# 柏崎刈羽原子力発電所 6号及び7号炉

## 重大事故等対処設備の一部変更について

平成29年2月

東京電力ホールディングス株式会社

図 2 系統概要図(代替淡水源を水源とし防火水槽を経由しない場合)

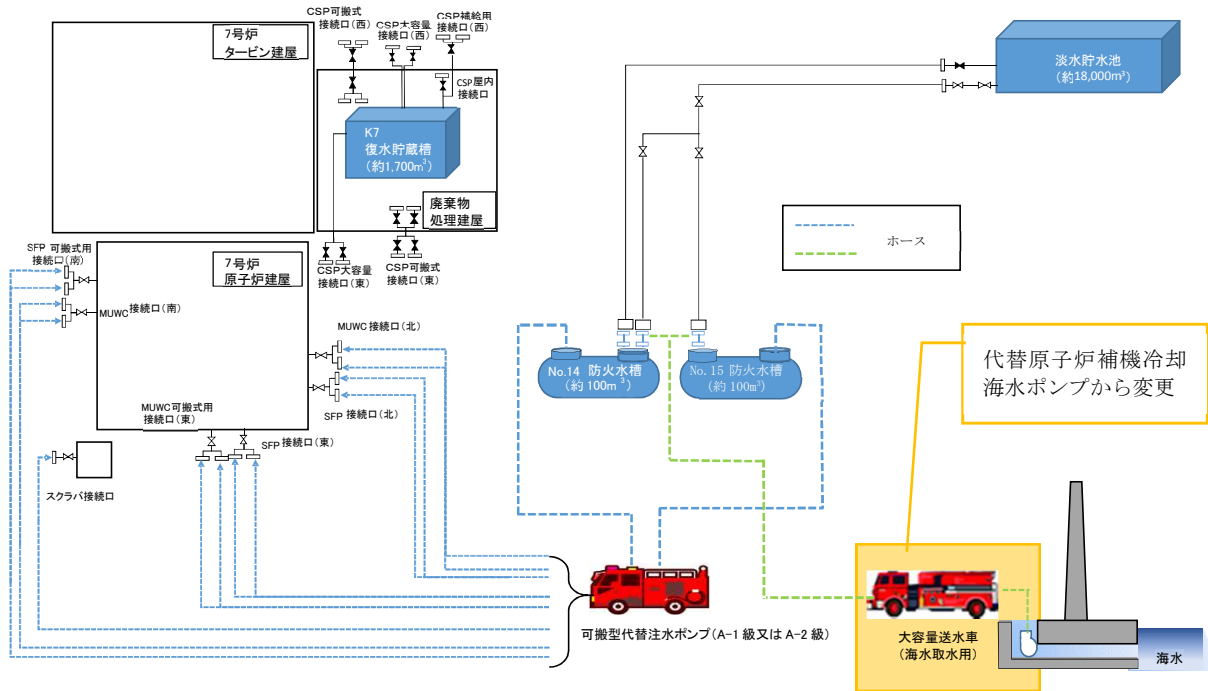
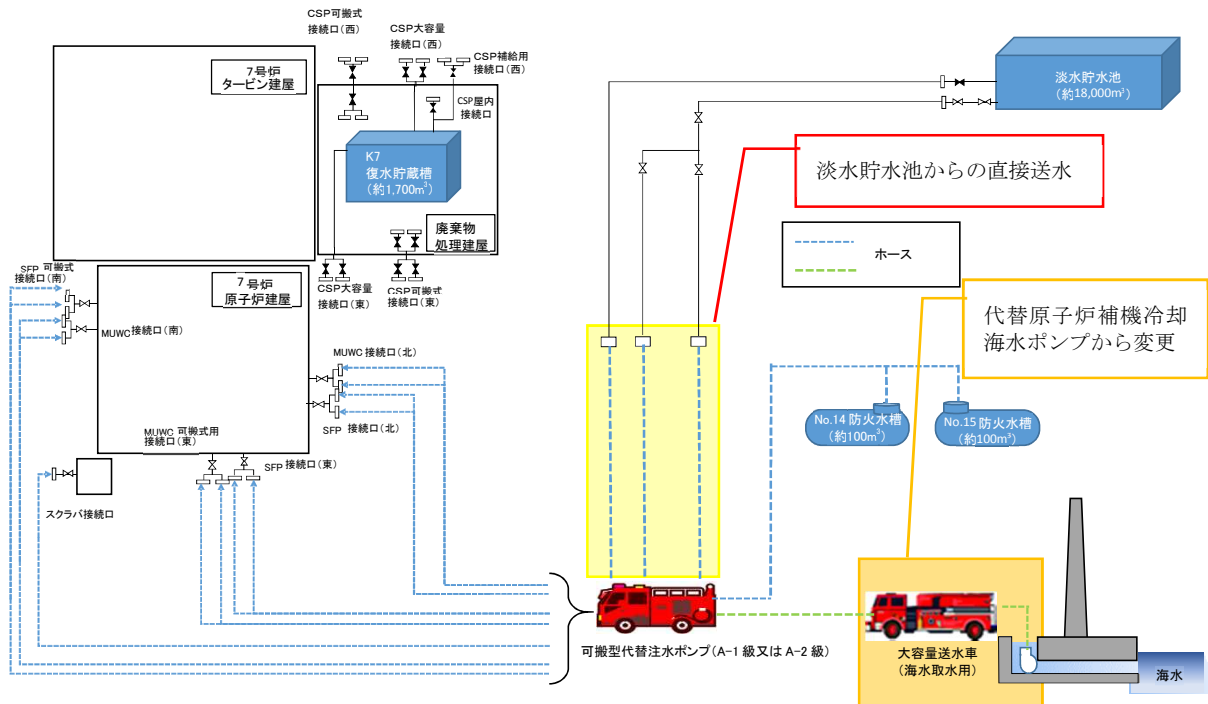
従来は、淡水と海水のいずれを使用する場合においても、防火水槽を経由して必要な箇所へ注水を行う構成としていたが、重大事故等時の注水の確実性を向上させるため、従来の運用に加えて、防火水槽を経由せず、代替淡水源である淡水貯水池から、注水用の可搬型代替注水ポンプ（A-1級）又は（A-2級）に直接送水が可能となるホースを配備し、送水手順を整備する。系統構成図については「2. 系統構成」に示す。

防火水槽を経由する場合と、防火水槽を経由しない場合の系統構成の比較のため、防火水槽を経由する場合の系統構成を図 1、防火水槽を経由しない場合の系統構成を図 2 に示す。変更点としては、淡水貯水池から注水用の可搬型代替注水ポンプ (A-1 級) 又は (A-2 級) に、直接送水が可能となるホースが追加となるのみであり、注水用の可搬型代替注水ポンプ (A-1 級) 又は (A-2 級) から下流側の系統構成に変更はない。

図3 大容量送水車（海水取水用）概要図

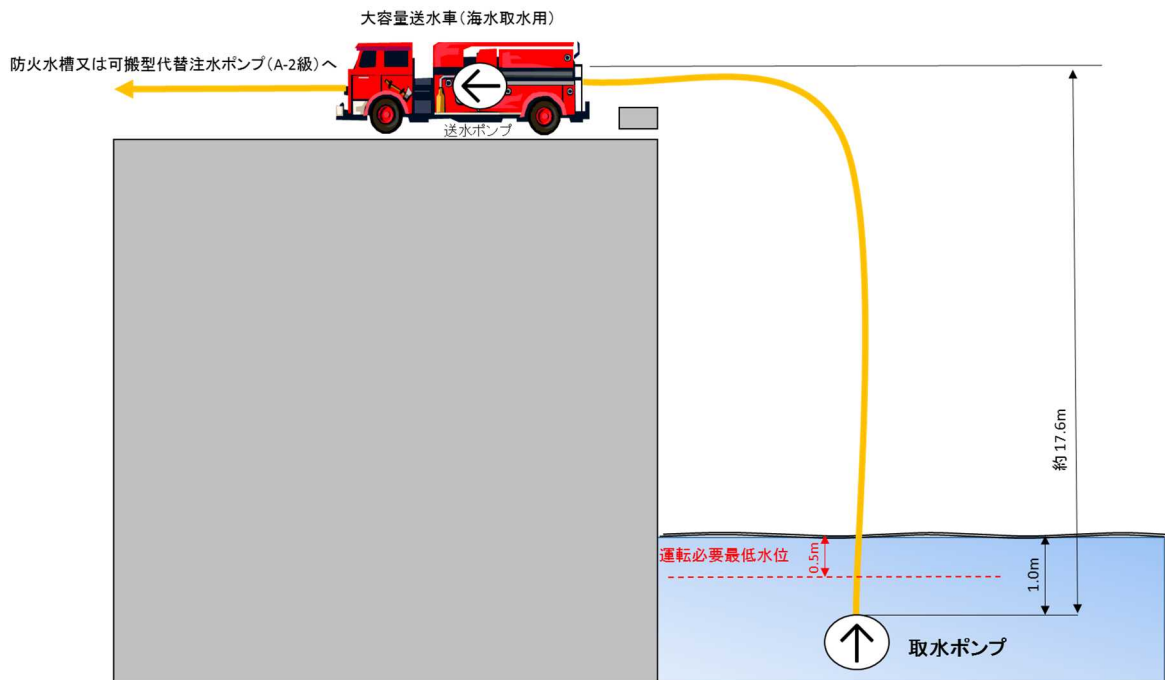
また、海水を取水するための設備として、代替原子炉補機冷却海水ポンプを用いる構成としていたが、事故時の可搬性に優れ、設置作業の簡素化が達成できる大容量送水車（海水取水用）を用いる構成に変更する。ポンプの仕様については表1に示す。

これを踏まえ、大容量送水車（海水取水用）の容量は、重大事故等において6号及び7号炉で最も流量が必要となる「代替格納容器スプレイ冷却系を用いた『格納容器過圧・過温破損』」のシナリオにおける格納容器スプレイ流量（260m<sup>3</sup>/h）を満足するよう、900m<sup>3</sup>/hとする。また、吐出圧力は1.25MPa[gage]であり、想定される系統圧損（ホースによる圧損等：0.87MPa）を考慮しても、必要な容量を確保することが可能である。

大容量送水車（海水取水用）は、取水ポンプと送水ポンプの2つのポンプにより送水するが、取水ポンプについては、キャビテーションの発生を防止するため、運転必要最低水位が水面から-0.5mとなっている。これに対し、海水取水時には、約1m程度海中に投入し、キャビテーション発生を防止する。一方、送水ポンプは、取水ポンプの設置高さから約18m上位に設置されるが、取水ポンプの吐出揚程は約20mであることから、送水ポンプに対して十分な吸い込み圧力を供給することが可能であり、送水ポンプでキャビテーションが発生することはない（図3参照）。

図2 代替原子炉補機冷却系（変更後）

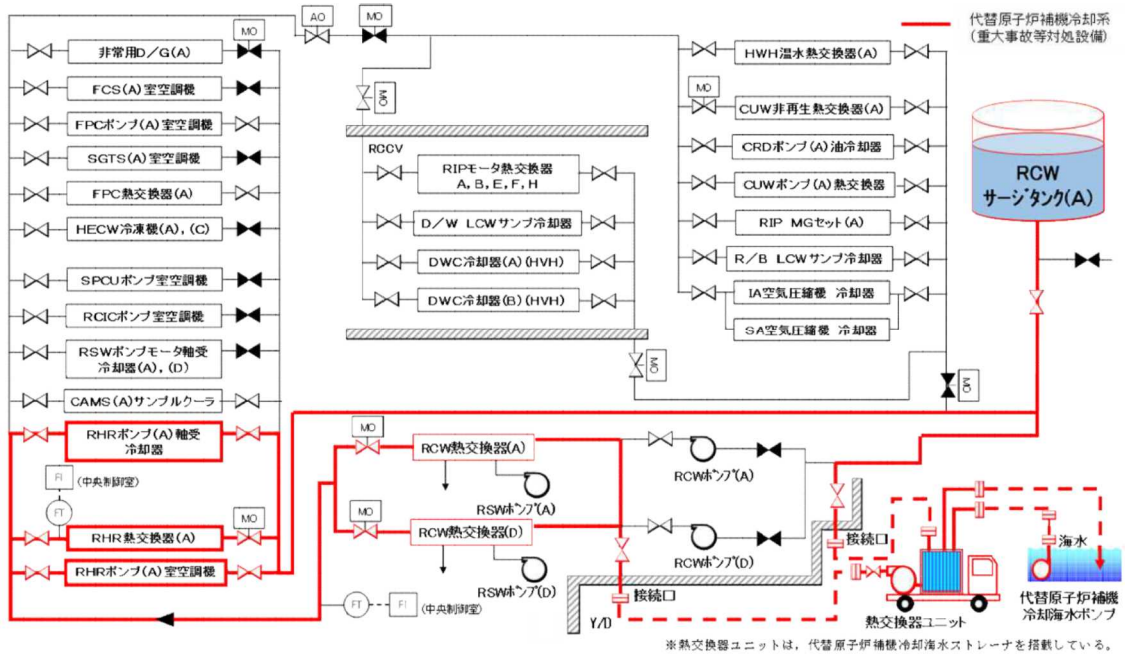
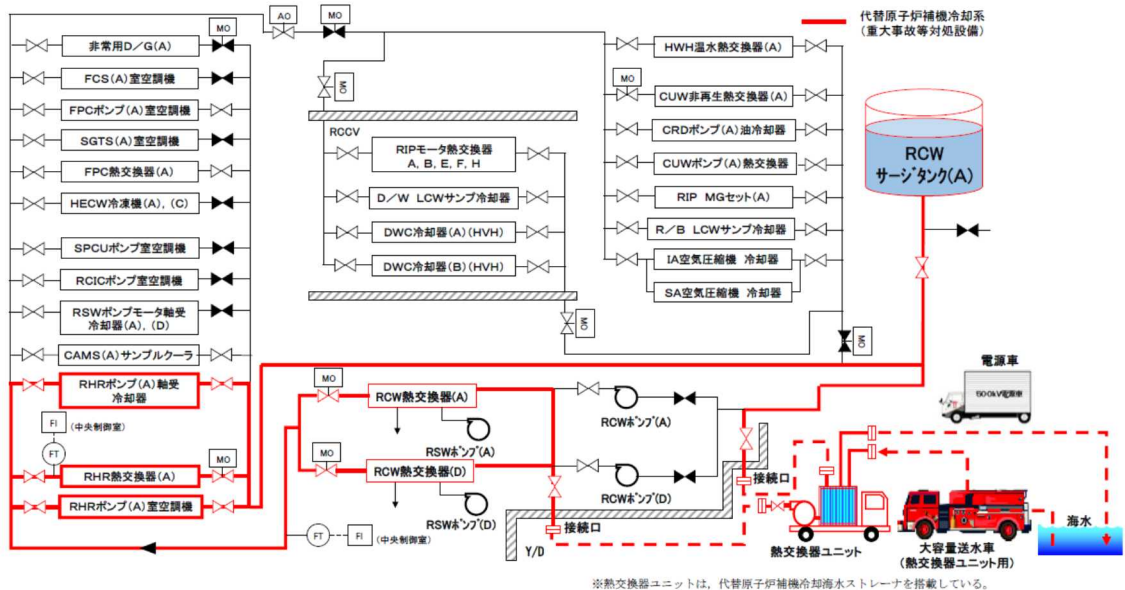
代替原子炉補機冷却系熱交換器ユニットの二次系冷却水として海水を供給するポンプについて、従来は代替原子炉補機冷却海水ポンプ2台を用いる構成としていたが、事故時の可搬性に優れ、設置作業の簡素化が達成でき、容量の充実を図ることができる大容量送水車（熱交換器ユニット用）を用いる構成に変更する。具体的な変更点は表1のとおりとする。大容量送水車（熱交換器ユニット用）に変更することで必要容量を満足することは「3. 大容量送水車（熱交換器ユニット用）の性能について」に示す。

大容量送水車を適用することによる代替原子炉補機冷却系の変更前後比較として、変更前を図1、変更後を図2に示す。変更箇所としては熱交換器ユニットへ海水を供給するポンプのみが代替原子炉補機冷却海水ポンプから大容量送水車（熱交換器ユニット用）に変更するのみであり、それに伴うホース口径、ホース引き回しは変わるものの系統構成図としては海水系のポンプ以外に変更はない。

これを踏まえ、大容量送水車（熱交換器ユニット用）の容量は、熱交換器ユニットを用いて、原子炉停止 48 時間経過後の崩壊熱（約 23MW）を除去するために必要となる 840m<sup>3</sup>/h を満足するよう、900m<sup>3</sup>/h とする。また、吐出圧力は 1.25MPa[gage]であり、想定される系統圧損（熱交換器ユニット内の圧損やホースによる圧損等：0.47MPa）を考慮しても、必要な容量を確保することが可能である。

図 3 大容量送水車（熱交換器ユニット用）概要図

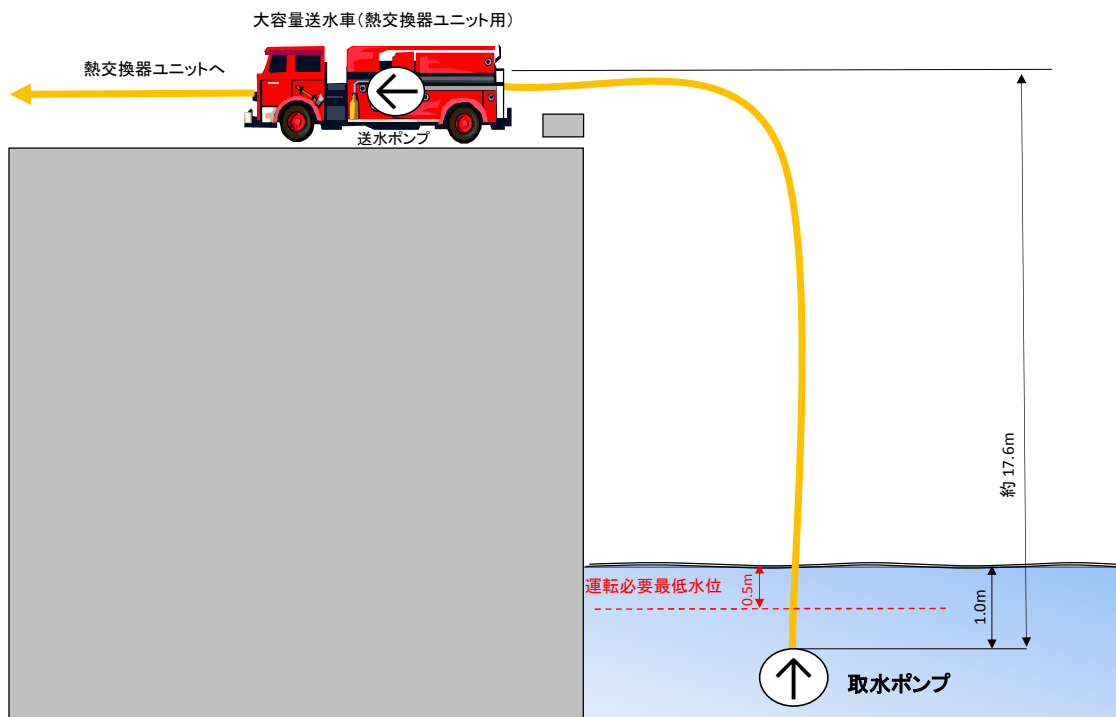
大容量送水車（熱交換器ユニット用）は、取水ポンプと送水ポンプの2つのポンプにより送水するが、取水ポンプについては、キャビテーションの発生を防止するため、運転必要最低水位が水面から-0.5m となっている。これに対し、海水取水時には、約 1m 程度海中に投入し、キャビテーション発生を防止する。一方、送水ポンプは、取水ポンプの設置高さから約 18m 上位に設置されるが、取水ポンプの吐出揚程は約 20m であることから、送水ポンプに対して十分な吸い込み圧力を供給することが可能であり、送水ポンプでキャビテーションが発生することはない（図 3 参照）。

図 1 常設代替交流電源設備設置場所

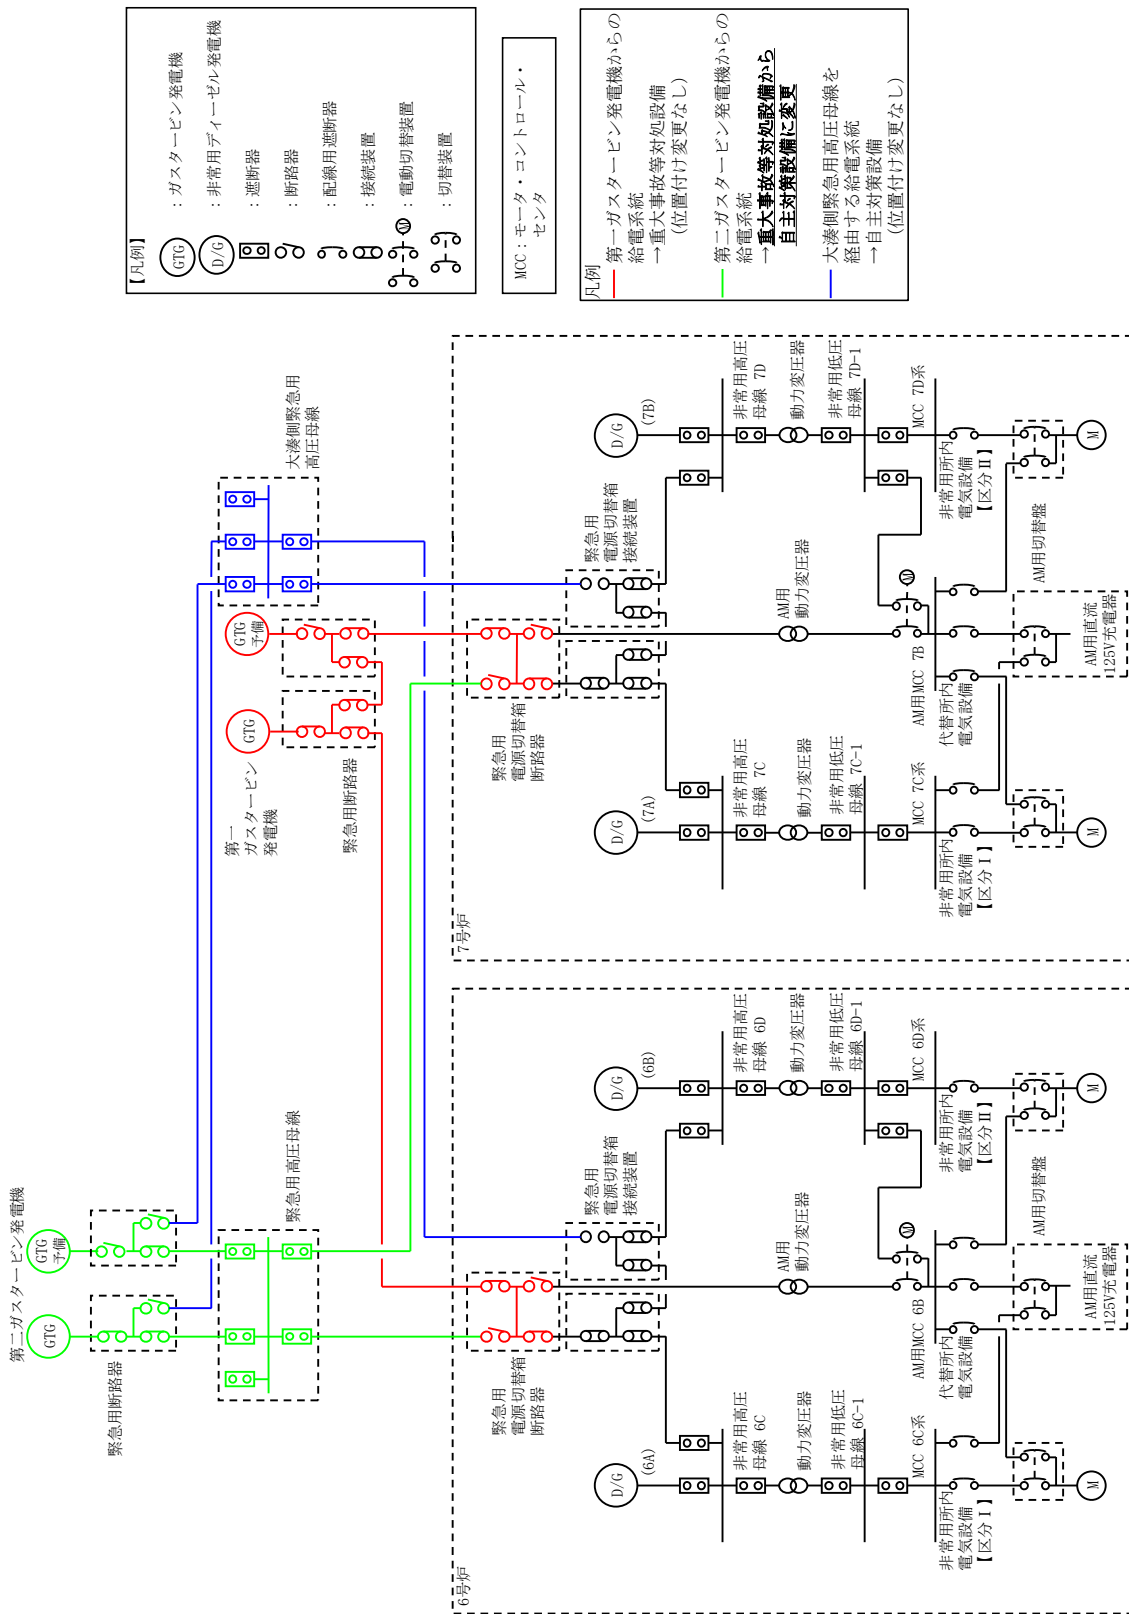
常設代替交流電源設備は、当初第二ガスタービン発電機単独で基準適合させる方針であった。しかし、第二ガスタービン発電機の電路を設置する洞道の地盤が設置許可基準規則※第三条3項に適合しないと判断されたことにより、地震時の機能維持が困難になったため、原子炉建屋近傍に地震時の機能維持が可能な第一ガスタービン発電機を迫設した。なお、第二ガスタービン発電機は原子炉建屋と位置的分散を図った配置となっており、重大事故等の状況に応じて使用可能であることから、引き続き重大事故等対処設備として使用できると考えていた。

今回、常設代替交流電源設備の基準適合性を改めて整理した結果、第一ガスタービン発電機は単独で基準適合させることが可能と判断した。したがって、今後は第二ガスタービン発電機は事業者の自主的な取り組みとして設置する設備に位置付けを変更することとする。
